Handläggare
Jörgen Bengtsson
Telefon: 08-508 28 934

Till
Miljö- och hälsoskyddsnamnden
2016-05-07 p

Bromma flygplats - uppföljning av villkor 1 och 4

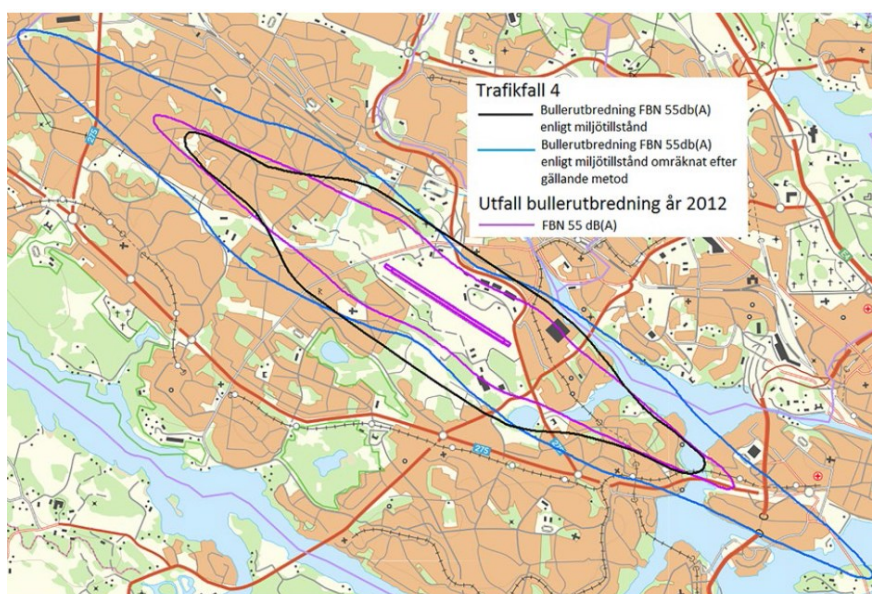
För att på rätt sätt kunna jämföra de årliga utfallen med villkoret räknade Swedavia om de kurvor som illustrerar villkoret. Se figur 1. Omräkningen gjordes genom att de indata som användes vid beräkningarna på 1970-talet användes för en ny beräkning enligt kvalitetssäkringsdokumentet. Med indata menas antal flygplan av olika typer, flygvägar, destinationer med mera.

Varje års utfallskurva har jämförts med kurvan som anger villkoret, fram till 2011 den svarta kurvan i figur 1 och därefter med den blå kurvan i samma figur.

WSP:s konsult kom fram till att Swedavia räknar rätt men han menade också att skillnaden mellan den ursprungliga och den omräknade kurvan (svart och blå i figur 1) är större än vad som kan motiveras av förändrad beräkningsmetod. WSP menade vidare att skillnaden beror på att Swedavia använt för kraftig bulleremission på en av de ingående flygplanstyperna, ett flygplan som kallas Q120. Dessutom redovisade WSP data för Q120 som de uppger användes vid de ursprungliga beräkningarna.

Skillnaden mellan den ursprungliga kurvan och den omräknade är stor, se bilaga 3. Förvaltningen har tidigare granskat omräkningen och inte funnit anledning att ifrågasätta den. Att WSP som är en av de konsulter som har störst erfarenhet av flygbullerberäkningar i Sverige ifrågasätter omräkningen ger förstås anledning till oro.

Förvaltningen menar att med det underlag som gått att få fram om hur den ursprungliga beräkningen gjordes är det alltså Swedavias synsätt som ger den bästa bilden. Swedavia har visat att indata från WSP har brister. Dessutom har de visat att vid en kontrollberäkning med dessa indata får man fram värden som är betydligt högre än den ursprungliga beräkningen. Förvaltningen anser, i likhet med Swedavia, att detta tydligt indikerar att de indata WSP presenterat är bearbetade på ett sätt som gör att man inte har kontroll över vad de egentligen representerar. Därmed kan de inte heller användas för en alternativ omräkning av den ursprungliga kurvan, eller egentligen kurvorna. Det är dock kurvan för FBN 55 dBA som i praktiken är mest intressant.

Förvaltningen anser att kontrollen av villkor 1 bör ske genom att de årliga utfallskurvorna för FBN 55 respektive 65 dBA jämförs med de av Swedavia omräknade kurvorna.

Förvaltningens uppfattning är det ska tolkas som att det årliga utfallet ska jämföras med den omräknade kurvan i bilaga 3, vad avser FBN 55 dBA. Av det av Naturvårdsverket, Transportstyrelsen och Forsvarsmakten framtagna kvalitetssäkringsdokumentet framgår att om det inte är möjligt att följa upp ett villkor som tagits fram enligt någon tidigare beräkningsmodell skall de nya reglerna tillämpas. Med hänsyn härtill och eftersom förvaltningen anser att Swedavias beräkningar är korrekta och utfallet inte visar att villkoret överskridits, föreslår miljöförvaltningen att Swedavias redovisning godkänns och att föreläggandet anses uppfyllt.

Figur 1: Figuren visar antal uppmätta ljudnivåer i EPNdB korrigerade till avståndet i certifieringspunkten approach för Brussels Airlines flygplan av typen Avro RJ 100 som landat till bana 12 på Bromma Stockholm Airport mellan åren 2012 – 2015.

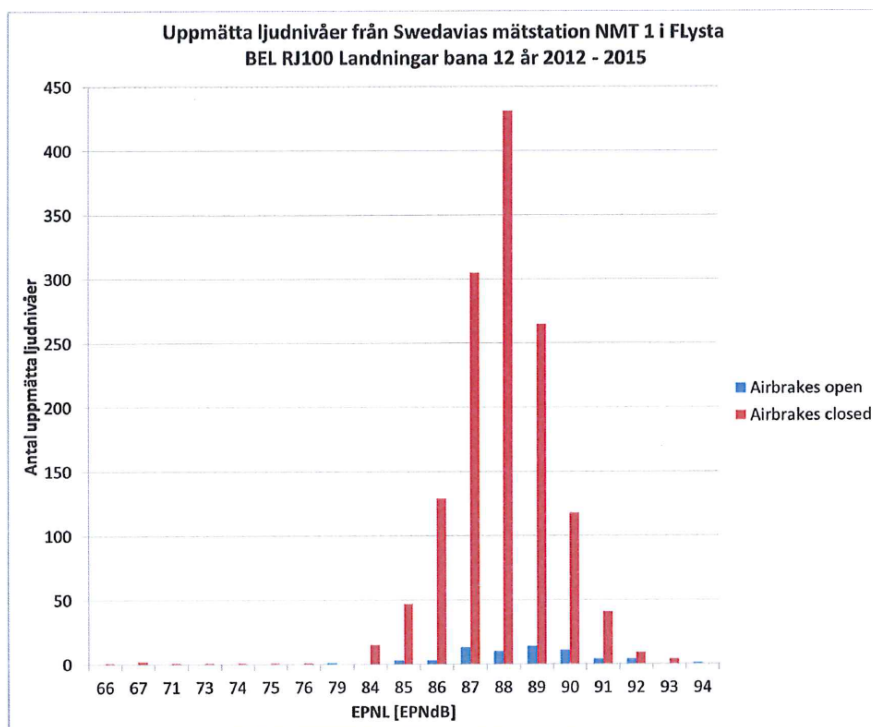
utan luftbroms. Det är just en sådan jämförelse Swedavia nu har levererat, figur 1 i deras svar. Se nedan.

Det är svårt att ur figuren dra några säkra slutsatser om vilka eventuella skillnader det är i ljudnivå mellan landningar utan luftbroms, röda staplar, respektive utan, blå staplar.

Förvaltningen har emellertid begärt och fått de siffror som ligger till grund för Swedavias figur 1. De möjliggör ett mer noggrant studium. Det visar sig då att medelvärdet av ljudnivån är 0,7 dB högre då luftbroms använts än då den inte använts. 88,5 EPNdB jämfört med 87,8. Förvaltningen menar att detta indikerar att luftbromsen i sig faktiskt ger ett visst ökat aerodynamiskt buller.

Diagram 1.

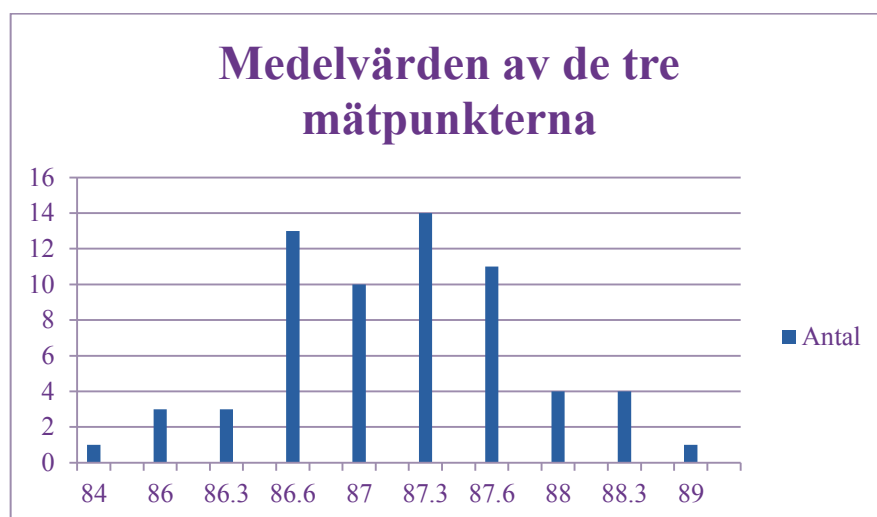
Ett diagram liknande det Swedavia redovisat men med uträknade medelvärden finns i diagram 1 nedan. Där har certifieringsvärdena för sideline och take off med cutback använts i kombination med de av Swedavia uppmätta värdena i mätstationen. Observera att skalan på x-axeln inte är linjär.

De mätdata som redovisats visar också att ingen landning gett så höga nivåer att medelvärdet 89 EPNdB har överskridits. Man kan förvisso, som påpekats ovan, egentligen inte mäta i fält om villkor 4 överskrids eller inte. Man kan heller inte avgöra vilka nivåer vid start och sideline som bör användas tillsammans med respektive landningsvärde. Varje landning kan sägas omfatta en tredjedel av det som ingår i certifieringen, och varje start två tredjedelar, punkterna sideline och fly over.

Lättare flygplan stiger snabbare och kommer på det sättet på ett längre avstånd från punkten för take off, även kallad fly over. Vikten beror i sin tur på hur många passagerare man har och vilken sträcka som ska flygas, långa distanser kräver mer bränsle och korta kräver mindre. I diagram 1 har högsta möjliga värden använts för de båda mätpunkterna i samband med start.

Förvaltningen menar att de redovisade mätdata visar att det finns en viss marginal upp till det att medelvärdet 89 EPNdB riskerar att överskridas. Förvaltningen menar att villkoret inte är överskridet. Samtidigt menar förvaltningen att det är viktigt att Swedavia och de berörda flygbolagen fortsätter arbeta för att luftbroms används så lite som det är möjligt eftersom det ändå finns indikationer på att den bidrar till ökat buller.
